Ministero della Transizione Ecologica

Parere n. 250 del 17 maggio 2021

Progetto:	<i>Verifica di assoggettabilità alla VIA</i> Autostrada A14 Bologna-Bari-Taranto Tratto Vasto sud-Termoli. Realizzazione adeguamento sede autostradale Viadotto Cacchione ID_VIP 5698
Proponente:	Autostrade per l'Italia S.p.A.

Fig.4 – Planimetria di progetto del nuovo rilevato stradale con indicazione delle opere previste per la sistemazione idraulica del fosso Cacchione

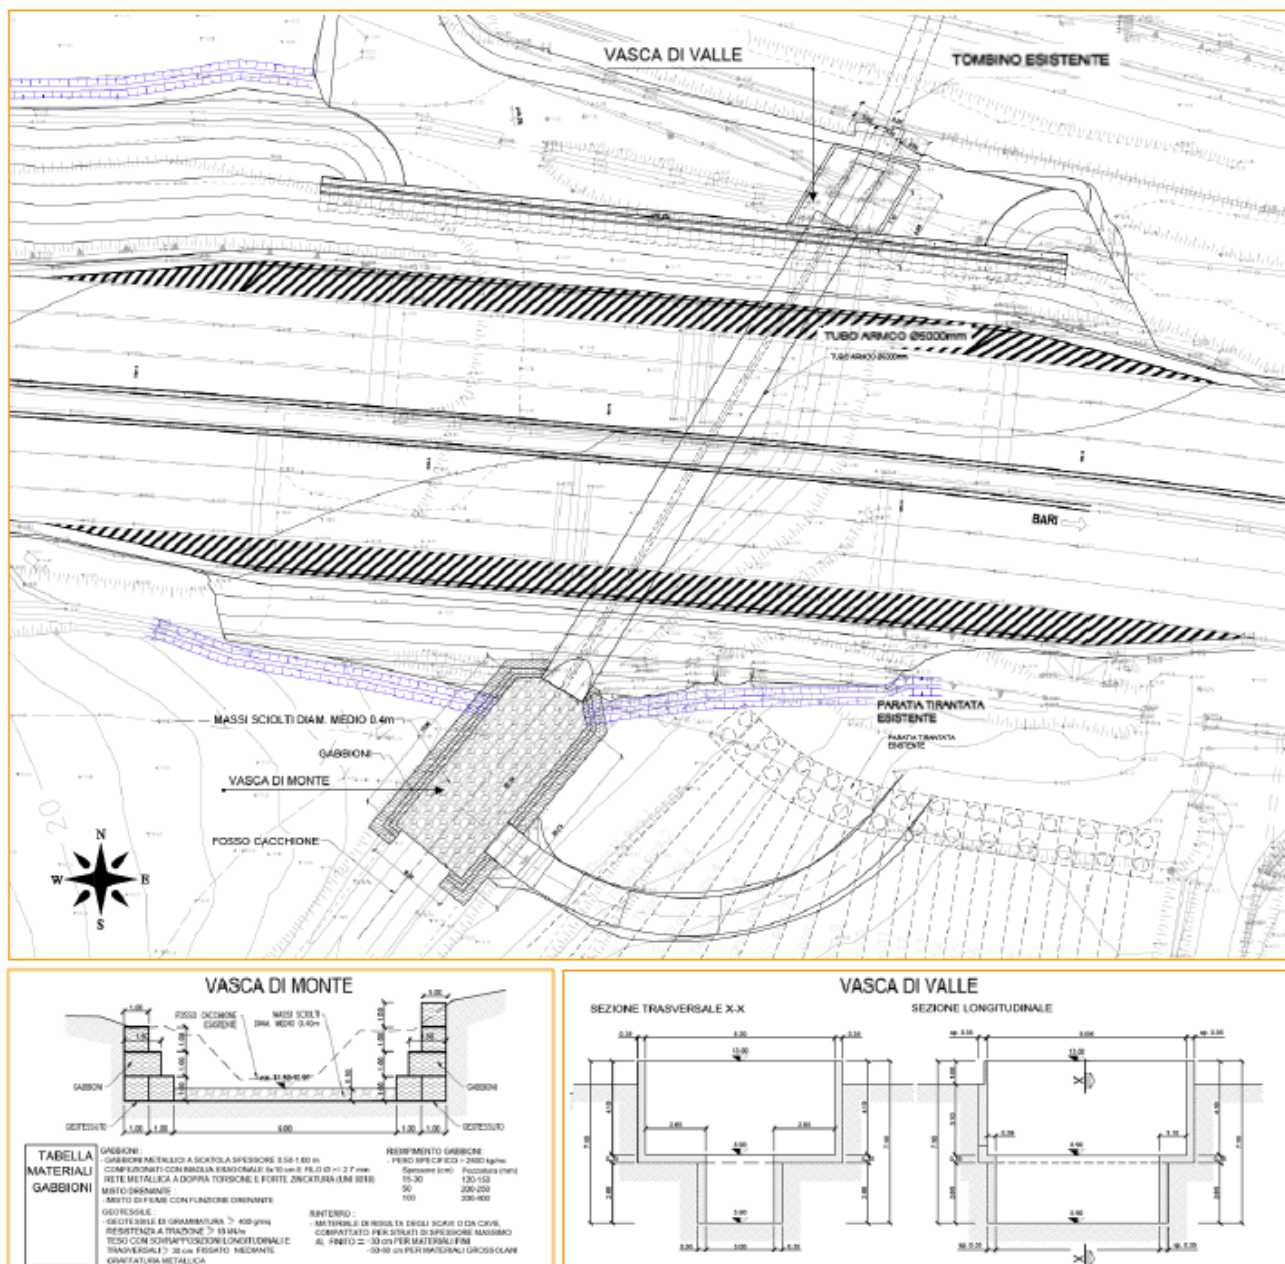
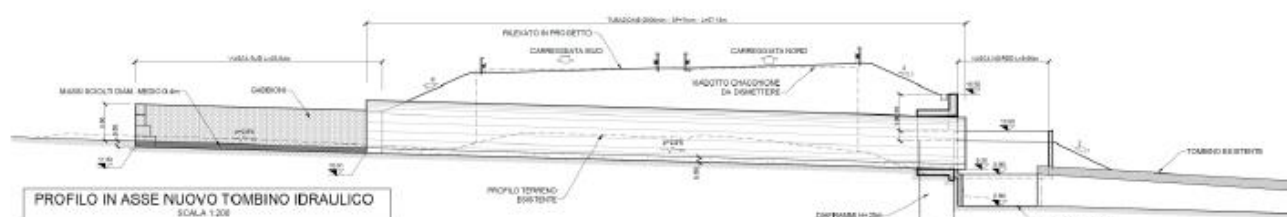
Si osserva che le verifiche idrologiche e idrauliche riportate in progetto non tengono conto della presenza dei due tombini ricadenti a valle del nuovo rilevato, che attraversano la linea ferroviaria e la Strada Statale.
